**OGGETTO: RICHIESTA N. 10686 PARCO EOLICO MONTECERCHIO – PROPONENTE WINDTEK - PRESENTAZIONE OSSERVAZIONI**

**OSSERVAZIONI A VALERE ANCHE QUALE PARERE  
CON ESPRESSO RIFERIMENTO ANCHE ALLE “INTEGRAZIONI DOCUMENTALI  
RELAZIONE DI RISPOSTA ALLE OSSERVAZIONI ALLA DOCUMENTAZIONE  
PROGETTUALE DOC. MASE – 2024 -0022139 – 22102 EO DE GN R 09 0010 B, 2024 -  
0022139 – 22102 EO DE GN R 09 0011 ” NONCHÉ IN RELAZIONE ALLA PRESA IN  
CARICO E RISPOSTA ALLE INTEGRAZIONI RICHIESTE DALLE REGIONI (IN PRIMIS  
LA REGIONE PIEMONTE RELAZIONE DI RISPOSTA ALLE OSSERVAZIONI ALLA  
DOCUMENTAZIONE PROGETTUALE 22102 EO DE GN R 09 0018 B - D.G.R. N. 1C-  
81CC/2024/XI DEL 12/02/2024, RISULTANTE DELLA SEDUTA N. 430 AVENTE COME  
OGGETTO IL “PARERE EX ART. 23 DEL D.LGS. 152/200C E S.M.I. NELL’AMBITO DELLA  
VALUTAZIONE DI IMPATTO AMBIENTALE DI COMPETENZA STATALE RELATIVA AL  
PROGETTO DI REALIZZAZIONE DI UN IMPIANTO EOLICO DI POTENZA PARI A 43,4 MW  
PRESENTATO DA WINDTEK SRL NEI COMUNI DI CAIRO MONTENOTTE, CENGIO (SV)  
E SALICETO (CN). PARTE PIEMONTESE. [ID: 10C8C]”.)**

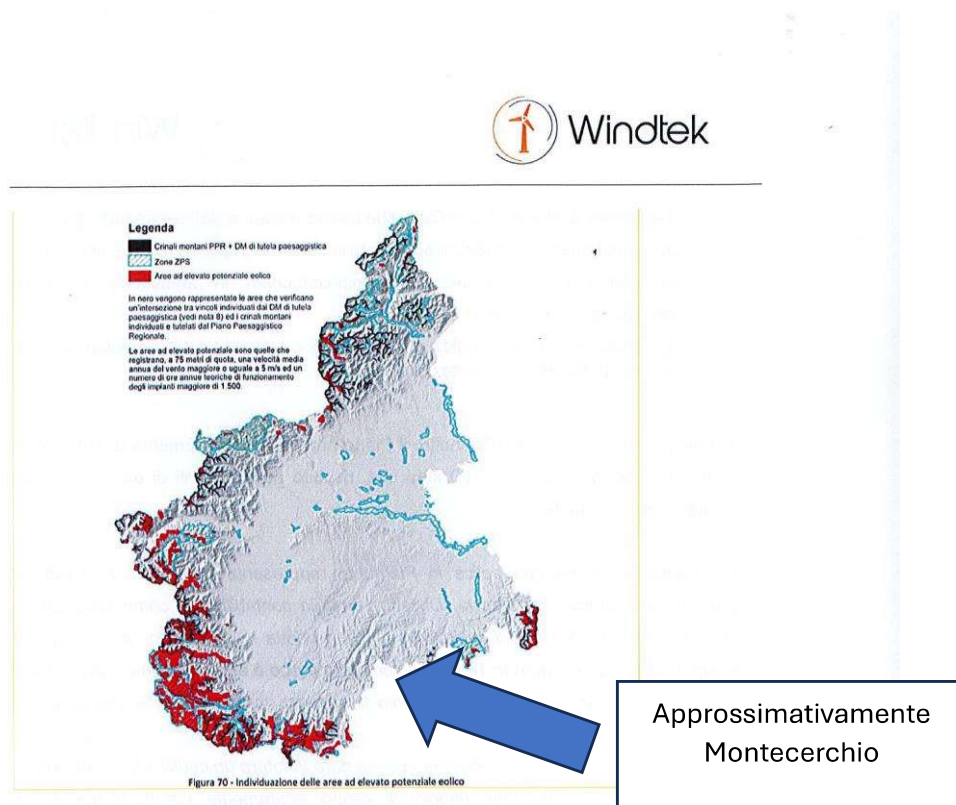
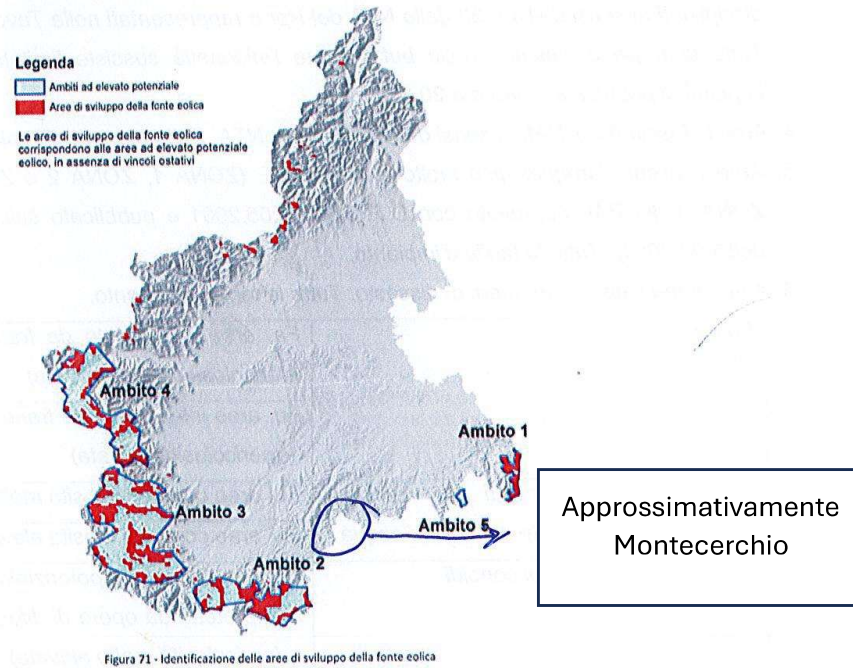
Di fronte a questa evidente mancanza di approfondimento e mancata presa in carico della problematica può essere utile ricordare come lo stesso proponente, con riferimento specifico al PEAR Piemonte, abbia scritto : che *all'interno del PEAR la Regione ( Piemonte ndr.)* *identifica una serie di aree le cui caratteristiche orografiche e anemologiche le rendono ad elevato potenziale ad ospitare centrali eoliche* ( tali aree sono contrassegnate dal colore rosso). Seguono poi due figure tratte dal PEAR Piemonte in cui poter apprezzare la distinzione tra le aree ad elevato potenziale eolico e le altre ( figure 70 e 71 dell'elaborato 239 sintesi non tecnica ) che si riportano per comodità di consultazione

**Ebbene la zona ove il proponente vorrebbe collocare l'impianto non risulta ricompresa (e nemmeno prossima) alle zone ad alto potenziale eolico anzi a dire il vero risulta in una zona di assoluto grigio cromatico significativo dell'assenza di interesse eolico.**

Dal combinato disposto della lettura dell'ATLANTE EOLICO presentato sopra e della rappresentazione contenuta nel PEAR Piemonte, si evidenziano dati obiettivi da cui emerge il difetto del criterio principe ovvero la ventosità del sito

Figura 1: Immagine di come si dovrebbe presentare una reale misura acustica

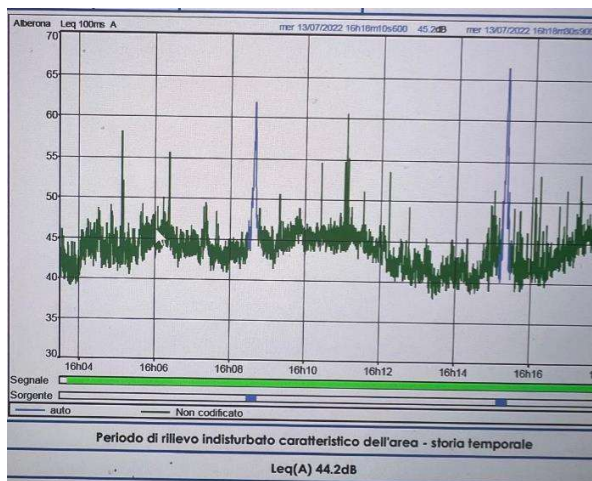
- 1- I valori indicati nelle schede di rilevazione inquinamento acustico tipo 4, risultano riportare per i recettori dal 22 al 35 un **rilevamento fatto in data successiva rispetto alla prima emissione della relazione** e specificatamente dalle rilevazioni riportate in tabella da pag. 24 a pag.38 del documento in oggetto.
- 2- **Non sono presenti grafici delle registrazioni che diano evidenza** della data, delle emissioni sonore legate al tempo, come invece è consuetudine fare (si veda il seguente esempio estratto da analoga relazione):

Figura 3: Curve di livello per Aerogeneratore 7. Differenza di altezza rispetto ai prati sottostanti equivalente ad 80 m.

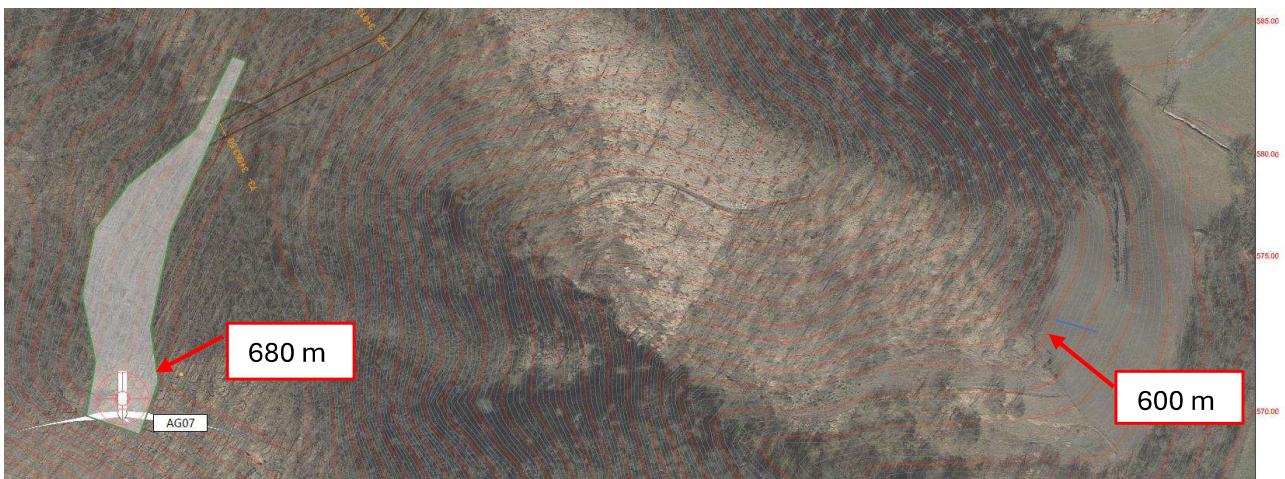
Dalle curve di livello riportate nel documento **22102\_EO\_DE\_CI\_D\_08\_0024\_B\_Planimetria\_curvelivello\_turb\_6-7\_sdp-signed** si evince facilmente mediante differenza tra le curve di livello e l’altezza della collina rispetto ai prati sottostanti, che l’aerogeneratore AG7 è di **80 m**.

Figura 4: Comparazione della misura rilevata tra le curve di livello, ovvero 80 m e la rappresentazione grafica proposta di Windtek. Le pale al rotore in realtà misurano 125 m e non 80 come sembrerebbe nella rappresentazione grafica.

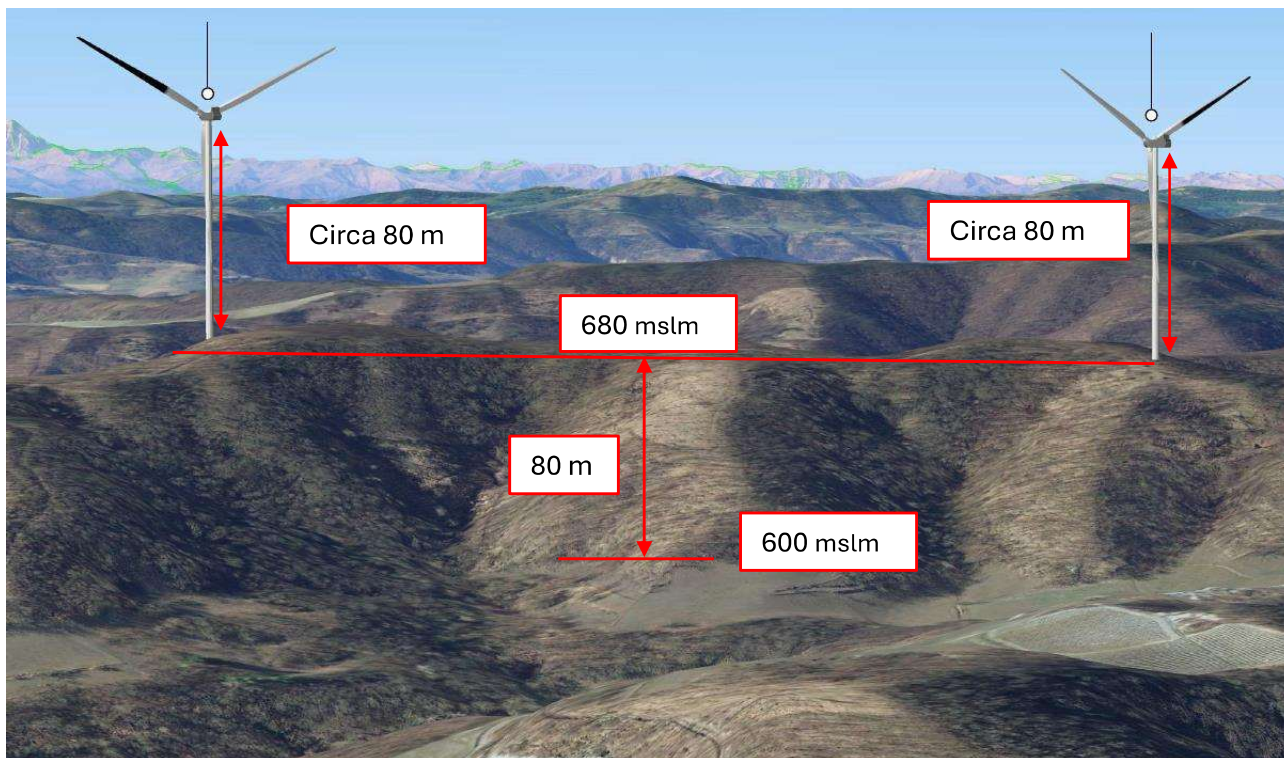
Riportando la misura rilevata nel documento **22102\_EO\_DE\_GN\_D\_03\_0012\_A\_Analisi\_di\_impatto\_visivo-signed** si evince che l’altezza dell’aerogeneratore non risulti assolutamente proporzionale alla misura rilevata dalle curve di livello e quindi **l’elaborato prodotto da Windtek non risulta rappresentativo**.

Come si può notare, gli aerogeneratori sono stati rappresentati con una altezza che corrisponderebbe ad 80 m all'asse della girante, **quando invece l'altezza reale al rotore della pala è di 125 m**, come si evince dalla scheda tecnica della macchina Vestas V162.

Figura 7: Misura della distanza dell' AG7 dal punto 3 di scatto.

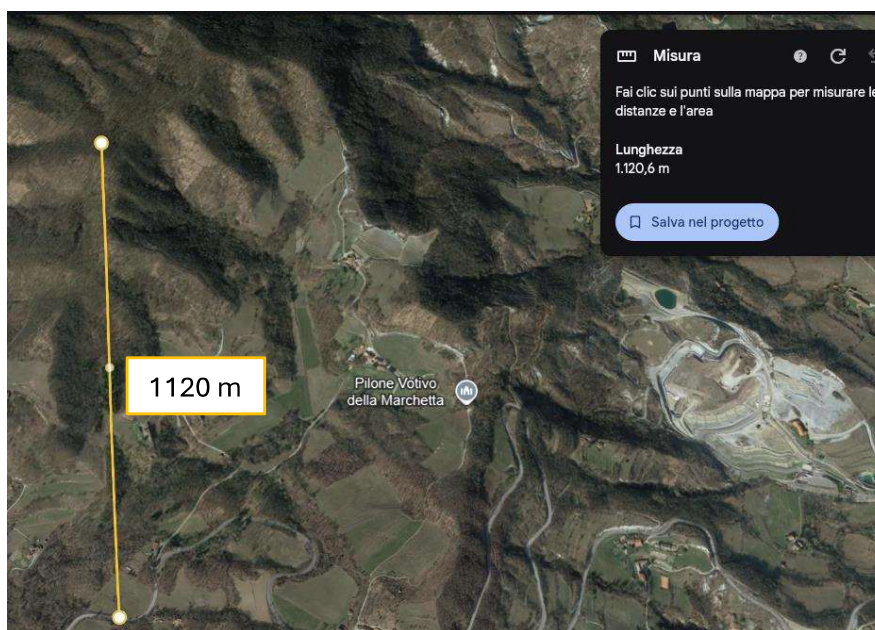
La distanza di questo oggetto dal punto di scatto è di 1120 m, mentre la differenza di altezza della collina mediante l'ausilio ancora una volta delle curve di livello può essere stimata in 100 m.

Figura 8: Indicazione dell'altezza della collina rilevata dalle curve di livello. Come si può notare 100 m non corrispondono assolutamente con la prospettiva che è stata proposta nel documento di Windtek.

Figura 17: Frapposizione del Parco Eolico Monte Cerchio con i due Radar gestiti da Arpa Piemonte.

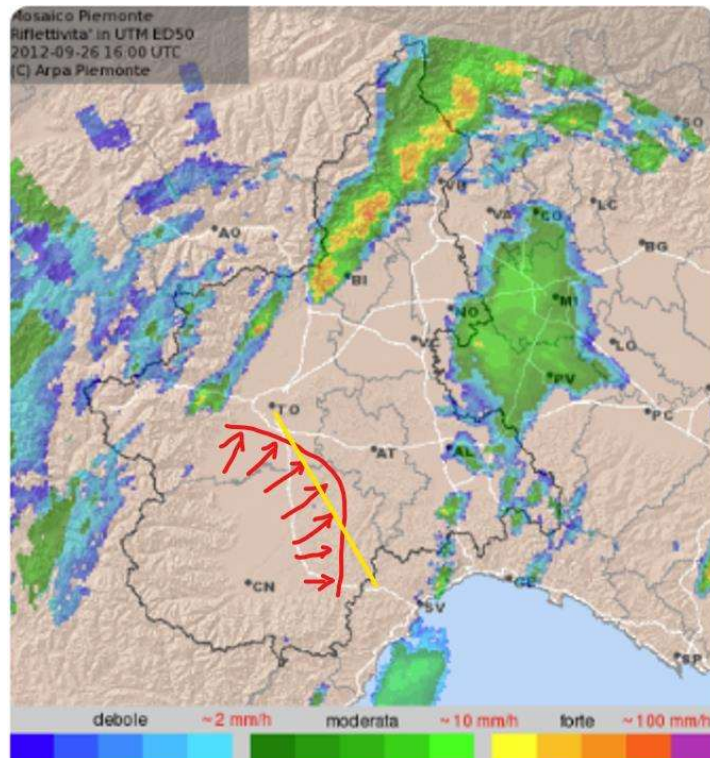
Il parco Eolico Monte Cerchio, come illustrato nella seguente immagine, si **frappa tra i due Radar gestiti da Arpa Piemonte**, in quello che è un noto corridoio delle perturbazioni provenienti dal nord-ovest della penisola. Questo per sottolineare che il disturbo generato ai Radar dall'installazione del parco eolico porterà a falsi eco e quindi a disturbare l'analisi dei dati per la correttezza delle previsioni meteorologiche.

Posizione approssimativa della strada di accesso , che secondo Bautel dovrebbe essere allargata in direzione frane

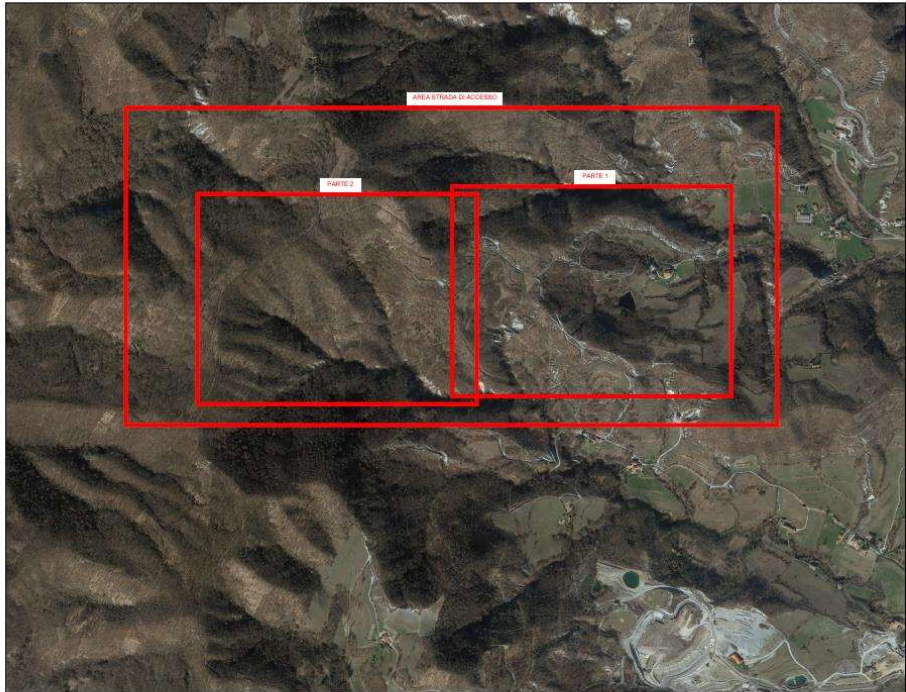
**Il difetto di valutazione dello stato effettivo** del tratto di strada in oggetto, circa 600 metri di strada asfaltata, (si precisa che il riferimento di questa osservazione è all'allargamento del tratto di strada attualmente carrabile e asfaltata che precede i sentieri e mulattiere non carrabili il cui allargamento sarà oggetto di separate osservazioni<sup>8</sup>) risulta particolarmente preoccupante dal momento che il **tratto in questione si trova immediatamente prospiciente un' ampia zona a rischio a rischio frana elevato (P3) come da cartografia Ispra allegato (cfr. all.1)**

Il proponente con riferimento al tratto in questione a margine del dirupo e prospiciente la frana (rischio 3 Ispra) si limita a prevedere, in maniera generica, un allargamento testualmente *ALLARGAMENTO STRADA ESISTENTE ALLARGAMENTI STRADALI E SEZIONI* cfr. *elaborato 22102 EO DE CI D 04 0015 REV B aprile 2024*, ove nella raffigurazione che troviamo nella parte sinistra di detto elaborato viene rappresentato - con un linea rossa a latere del tracciato esistente - l'ipotetico allargamento per arrivare alle metrature indicate. Cfr. tratto 2)

Posizione approssimativa del  
ponte non considerato dal  
Preponente.

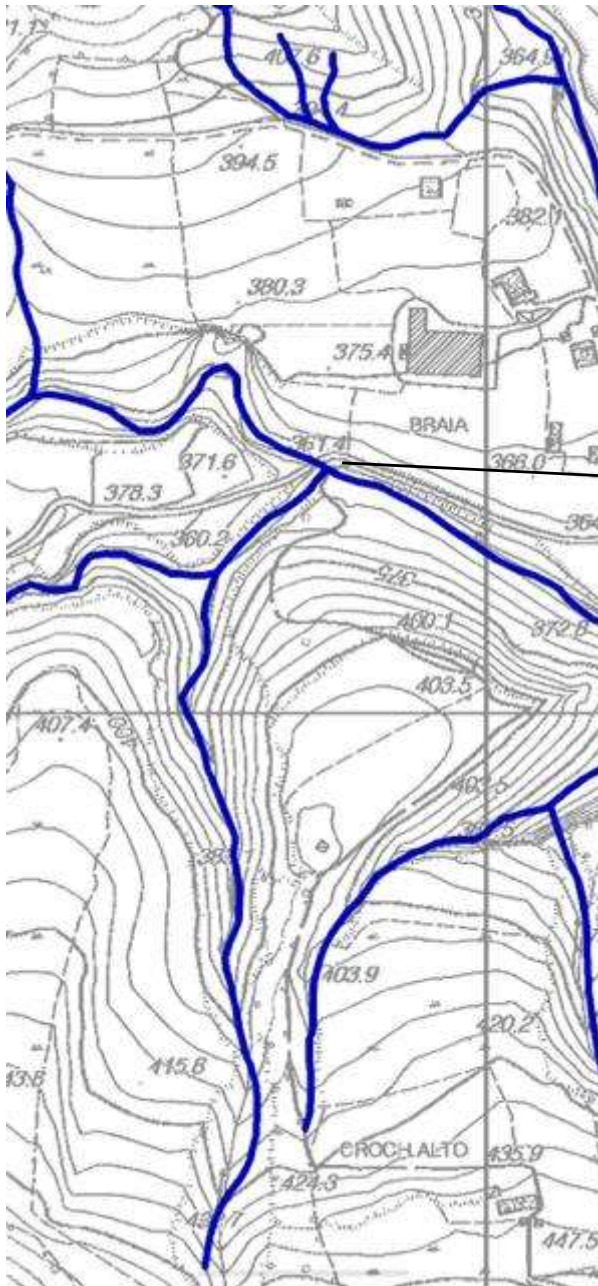
A ciò si deve aggiungere che l'omessa presa in considerazione del rio di cui sopra ha fatto sì che il proponente "non si sia accorto" dell'esistenza di un ponte di ridotte dimensioni (quanto a larghezza della carreggiata tanto è vero che la linea rossa tracciata dallo studio Bauducco prevede di raddoppiare

Il ponte in questione presenta inoltre un sedime stradale che oltre ad essere pressoché la metà di quello indicato come realizzando dalla linea rossa tracciata del proponente, risulta avere in corrispondenza del suo baricentro una angolazione che non risulta permettere il passaggio in sicurezza di mezzi d'opera di sorta come risulta dalle fotografie del ponte (cfr. all. 5)
